改善処置事項説明図

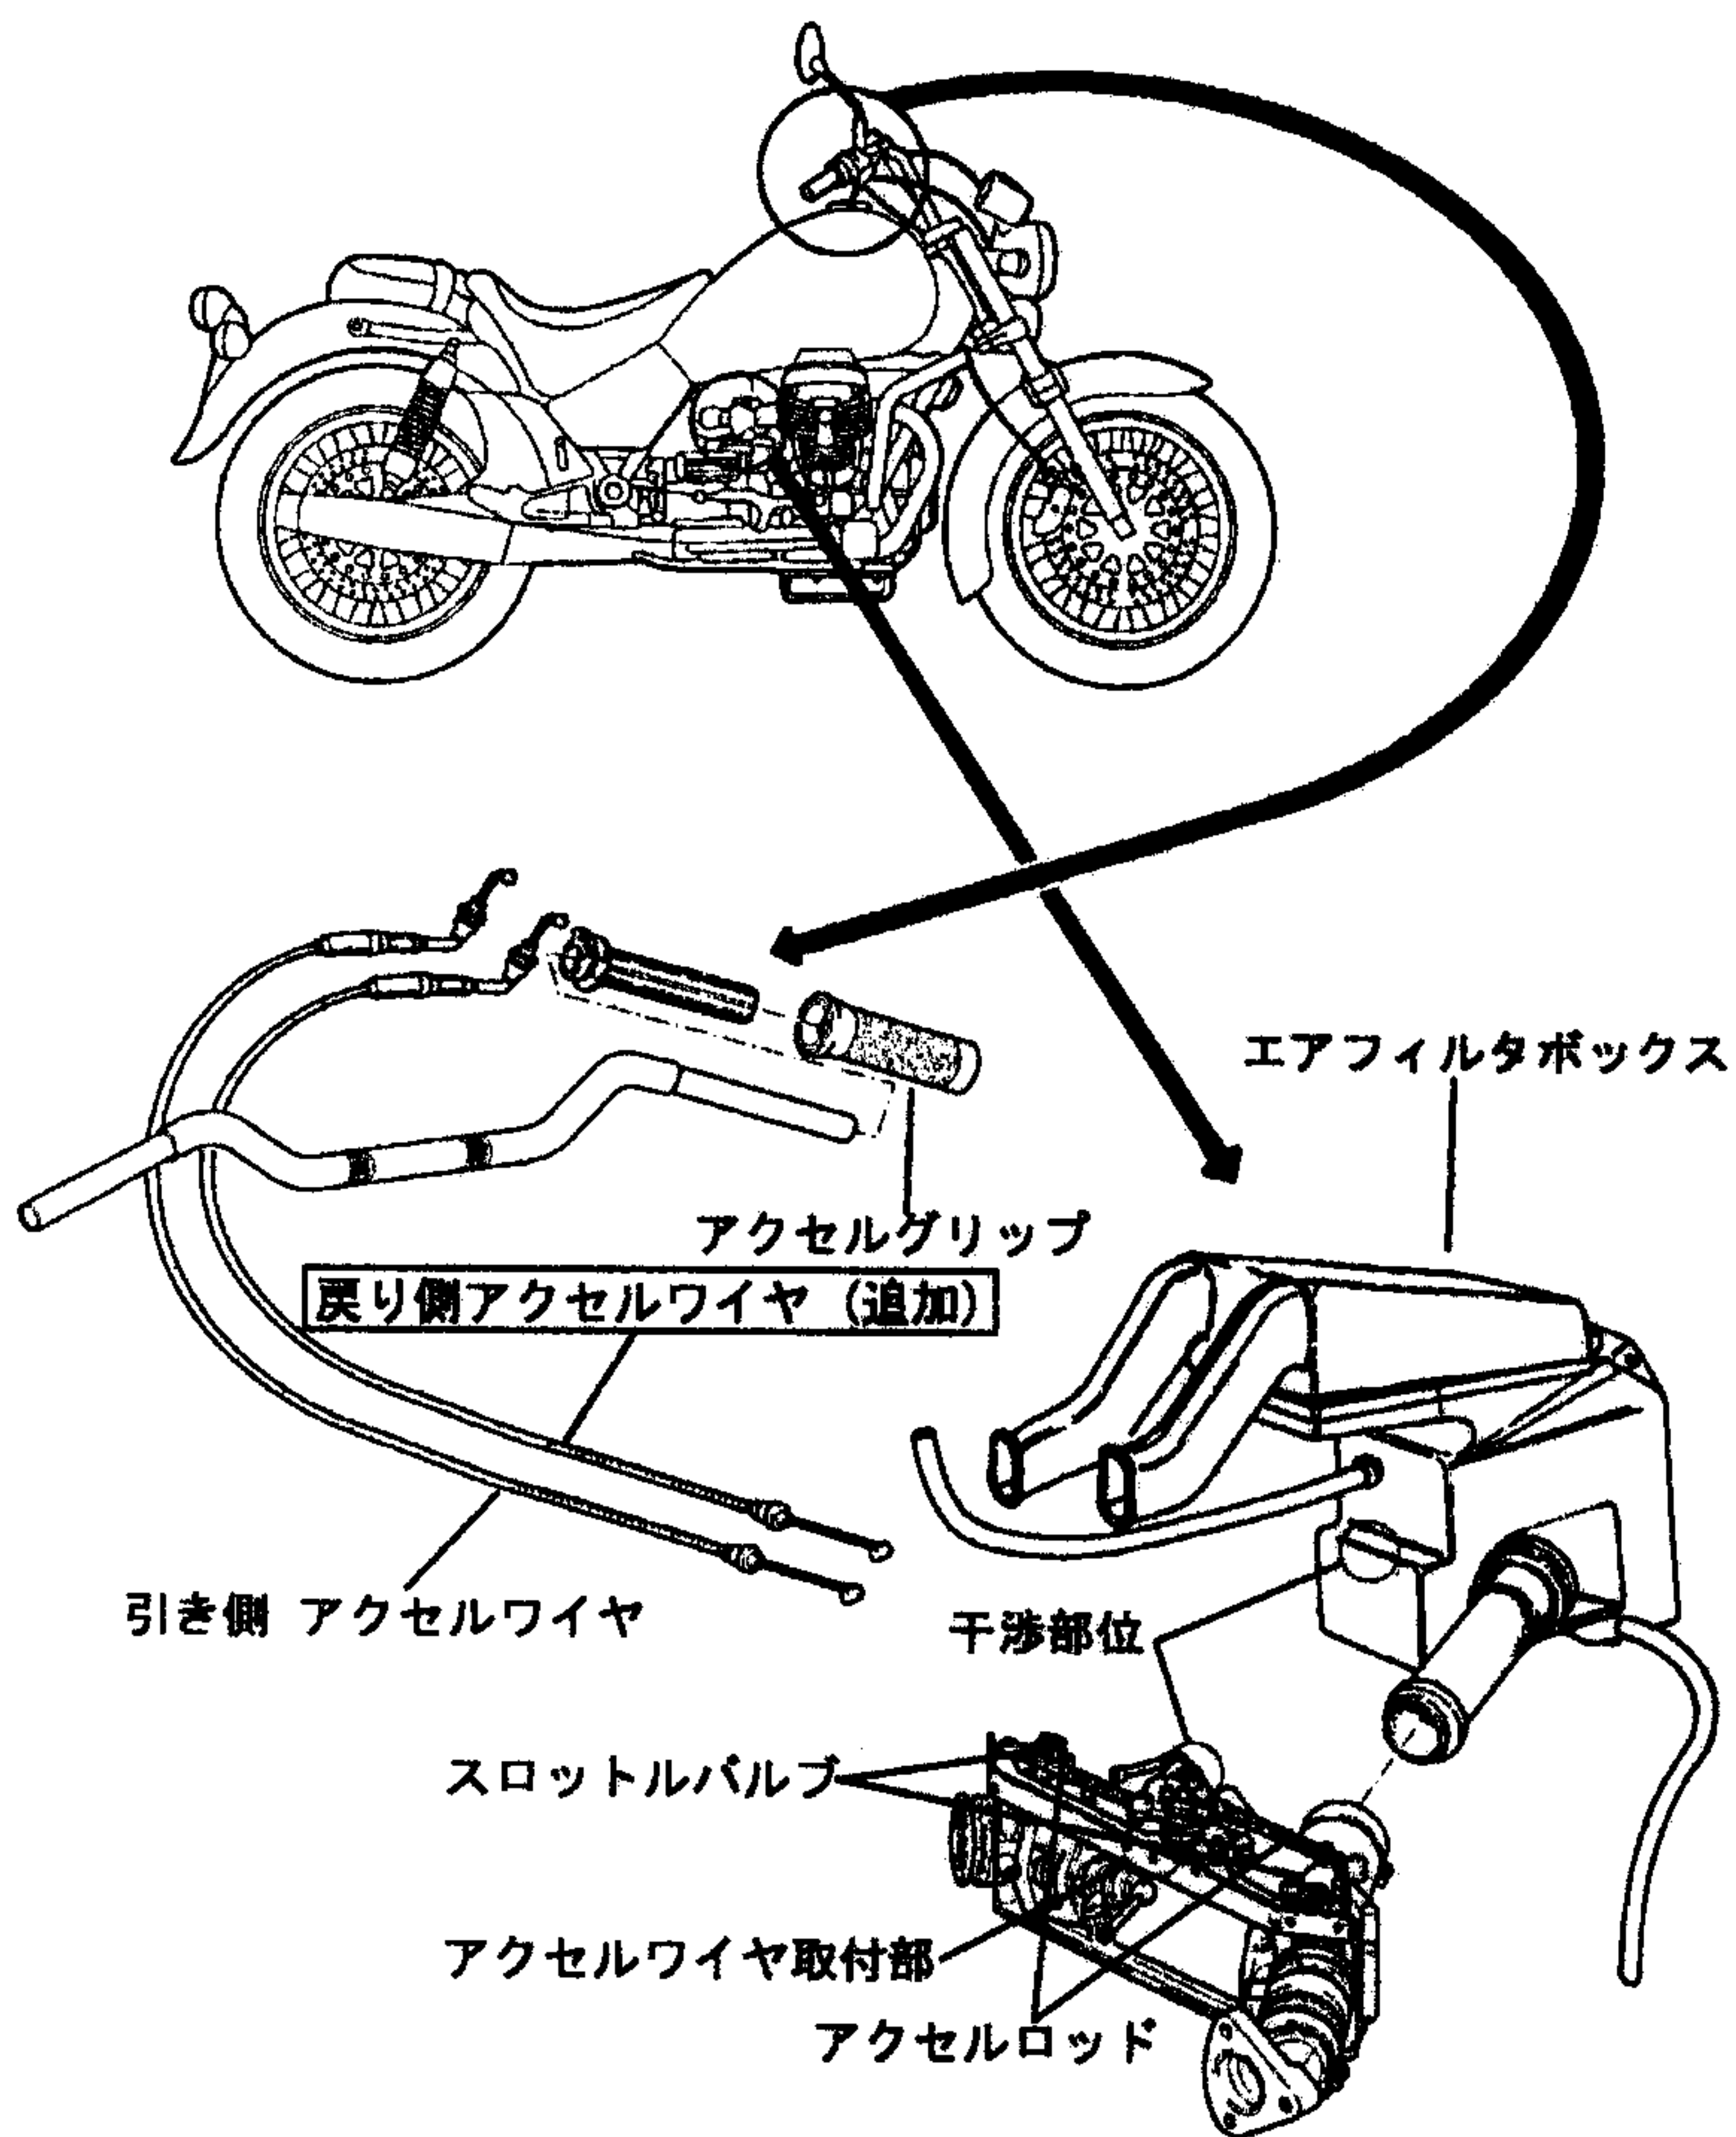
基準不適合箇所

スロットルバルブの戻し機構が不適切なため、左右のスロットルバルブを連結しているアクセルロッドがエアフィルタボックスに干渉した場合、スロットルバルブの戻りが不十分となることがある。そのため、アクセルグリップを戻してもエンジンの回転が下がらなくなるおそれがある。

注：□は追加部品を示す
